POR MEDIO DE LA CUAL SE AUTORIZA UNA OCUPACIÓN DE CAUCE Y SE TOMAN OTRAS DETERMINACIONES

Que mediante Auto N° AU-05062-2023 del 26 de diciembre de 2023, se dio inicio al trámite ambiental de **AUTORIZACIÓN DE OCUPACION DE CAUCE**, presentado por el **CENTRO COMERCIAL SAN NICOLÁS – P.H.**, Nit. 900.163.527, administrado y representado legalmente por la señora **MARGARITA MARÍA TRUJILLO JIMÉNEZ** identificada con cédula 60.332.329, a través de su autorizada la sociedad **GUPO AQUA S.A.S.**, con Nit 900.226.055, representada legalmente por la señora **AMALIA LONDOÑO MEJIA**, con cédula de ciudadanía número 1.037.575.843; sobre el río Negro, para ser intervenido con la construcción de obra de protección y defensa de rivera adyacente al centro comercial San Nicolás, en beneficio del predio identificado con FMI 020-73765, ubicado en zona urbana del del municipio de Rionegro, Antioquia.

Que una vez evaluada la información aportada por el usuario en estudio, relacionada con la fuente a intervenir, personal técnico del Grupo de Recurso Hídrico, realizada visita a la fuente hídrica denominada “**RIO NEGRO**”, generándose el informe técnico N° **IT-03771-2024** del 24 de junio de 2024, dent

Obra N°:	1	Tipo de la Obra:	Obra de protección
Observaciones:

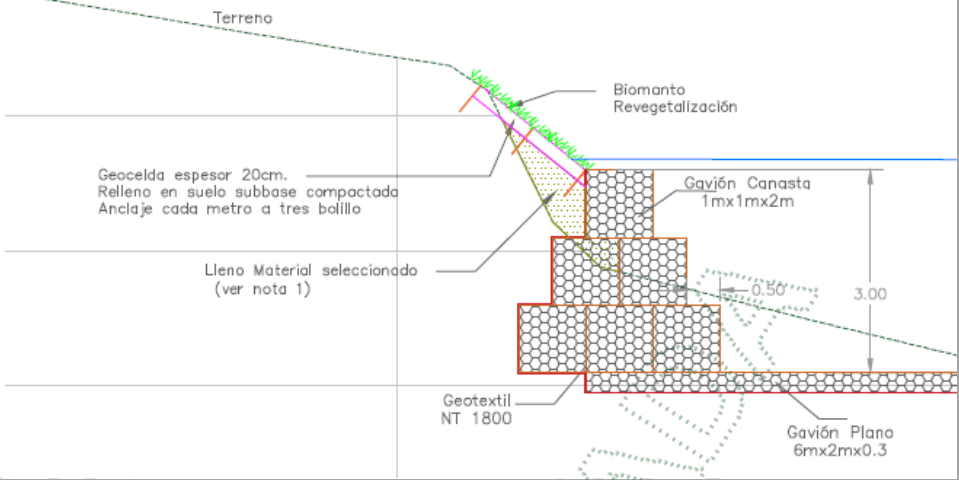
- La obra hidráulica N°1 tipo protección de la margen en gavión no sobrepasa el nivel del terreno actual. Con la implementación de esta obra no se genera variación significativa de los parámetros hidráulicos de velocidad y cota de la lámina de agua para el para Tr100años.
- La obra provisional N°4 se realizará en periodo de estiaje por un término máximo de 8 semanas.
- Respecto a la obra N°2 y N°3 consistente en unas vigas en concreto transversales al cauce del Rio Negro con dimensiones ancho transversal 24.0m, longitud 1.0m y altura 2.0 (profundidad del nivel actual del lecho) estas fijan de forma permanente el nivel del lecho del Rio Negro. La finalidad de estas es evitar la erosión para protección de la obra hidráulica N°1.

Número de la obra (Consecutivo)	Tipo de obra	Coordenadas						
		LONGITUD (W) -			LATITUD (N) Y			Z
		X						
1	Obra de protección	-75	22	38.829	6	8	51.358	2077.02
4	Dique Longitudinal	-75	22	38.829	6	8	51.358	2076.85

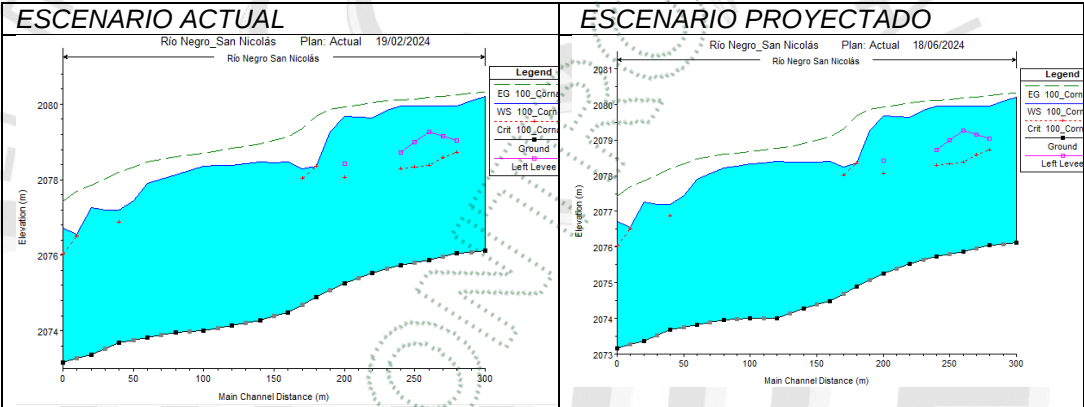
La rugosidad en el lecho y en cada uno de los taludes que conforman las bancas se definió teniendo en cuenta la configuración morfométrica del cauce y la cobertura vegetal sobre las márgenes, así se asignó un valor de la rugosidad “n” de acuerdo con tablas de la literatura que relacionan estas condiciones físicas de la corriente. Para este tramo del cauce sinuoso con sección irregular se observan bancas cubiertas por matorrales altos y rastros (n= 0.08) y lecho natural con transporte de arenas y gravas (n=0.050). Para las condiciones proyectadas se optó por considerar un valor igual a 0.030 con el propósito de simular la rugosidad ofrecida por elementos tipo gavión.

Una vez realizado el análisis hidráulico del escenario actual (Sin obra) y proyectado (con obra) se puede observar que no se tiene una variación significativa de los parámetros hidráulicos: velocidad y cota de lámina de agua Tr=100años.

Figura 5. Detalle de llaves proyectadas

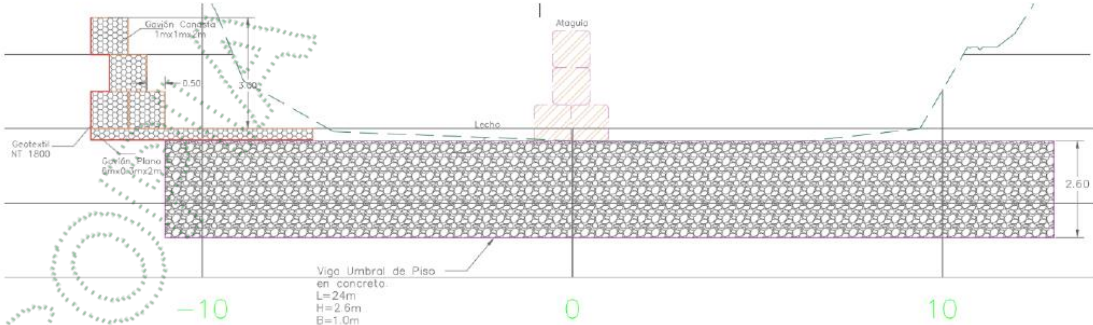
Ahora bien, el usuario proyecta la construcción de dos llaves de piso, la primera ubicada al inicio de la protección de margen y meandro, la segunda al finalizar la protección de margen y fin de meandro. Las dimensiones de las llaves de piso son: ancho transversal 24m, profundidad a partir del lecho 2.6m y longitud 1.0m. (ver figura 5) y cuyo material es concreto.

Según lo observado en el informe allegado por el usuario “(...) La función de estos elementos es impedir la incisión del lecho principalmente aguas arriba del inicio de obra ya que se puede generar erosión remontante hacia la estructura de gaviones. (...)” es decir, el usuario pretende con estas hacer un punto de control, fijando el nivel del lecho del Rio Negro donde proyecta la protección de la margen mediante gaviones, y de esta evitar la socavación de las obras hidráulicas a construir.

Sin embargo, según lo observado en el estudio “ELABORACIÓN Y ACTUALIZACIÓN DE LOS ESTUDIOS QUE DELIMITEN LA MANCHA DE INUNDACIÓN CORRESPONDIENTE AL PERIODO DE RETORNO DE LOS CIENTO AÑOS (TR=100), COMO SOPORTE PARA LA DETERMINACIÓN DE LAS RONDAS HÍDRICAS EN MUNICIPIOS DE LA JURISDICCIÓN DE CORNARE. RÍO NEGRO” respecto a los cambios del nivel del lecho en el sector de interés del Rionegro “(...) El perfil del lecho muestra una perturbación en todos los puentes, más acentuada en el puente Real, puente Ferias y Puente del Tránsito por lo que alcanza a perturbar la superficie del agua. El descenso del lecho en puente Real se manifiesta inmediatamente en las superficies libres del flujo en todas las crecientes simuladas. (...)”. Es decir, el Rionegro actualmente tiene unos procesos dinámicos de variación de la cota del lecho.

Es importante mencionar que los procesos dinámicos de una fuente hídrica aumentan o disminuyen el nivel del lecho, originados por la erosión y/o sedimentación. Estos procesos de cambios pueden variar en el tiempo por actividades antrópicas, naturales propios de la fuente o controles hidráulicos de sus afluentes, como en este caso Quebrada La Pereira, la cual se encuentra a aguas arriba del punto donde se proyecta la construcción de las llaves en concreto para fijar el nivel del lecho.

Actualmente el lecho de Rionegro ha venido presentando fluctuaciones o cambio del nivel cerca al punto donde se proyectan las obras N°2 y N°3, de acuerdo al estudio “ELABORACIÓN Y ACTUALIZACIÓN DE LOS ESTUDIOS QUE DELIMITEN LA MANCHA DE INUNDACIÓN CORRESPONDIENTE AL PERIODO DE RETORNO DE LOS CIENTO AÑOS (TR=100), COMO SOPORTE PARA LA DETERMINACIÓN DE LAS RONDAS HIDRICAS EN MUNICIPIOS DE LA JURISDICCION DE CORNARE. RÍO NEGRO” “(...) El perfil del lecho muestra una perturbación en todos los puentes, más acentuada en el puente Real, puente Ferias y Puente del Tránsito por lo que alcanza a perturbar la superficie del

agua. El descenso del lecho en puente Real se manifiesta inmediatamente en las superficies libres del flujo en todas las crecientes simuladas. (...)”. Adicionalmente el lecho de una fuente hídrica es susceptible a la fluctuación de su nivel por condiciones naturales o control hidráulico de otras fuentes.

Así las cosas, con la implementación de las obras N°2 y N°3, se condiciona de forma permanente el nivel del lecho en un punto fijo, generando un control hidráulico en el Río Negro (Corriente Principal). Ante la presencia de erosión inmediatamente aguas arriba de la obra N°2 alteraría el flujo normal de la corriente, conllevando a una disminución de energía, velocidad y aumento de la cota de la lámina de agua. Es importante mencionar, que existe otras alternativas que se pueden implementar para la protección de la obra N°1 (gavión para protección de la margen izquierda).

Número de la obra (Consecutivo)	Tipo de obra	Coordenadas						
		LONGITUD (W) -			LATITUD (N) Y			Z
		X						
2	Disipador Transversal	-75	22	38.832	6	8	51.414	2074.0
3	Disipador Transversal	-75	22	1.0	6	8	53.894	2074.14
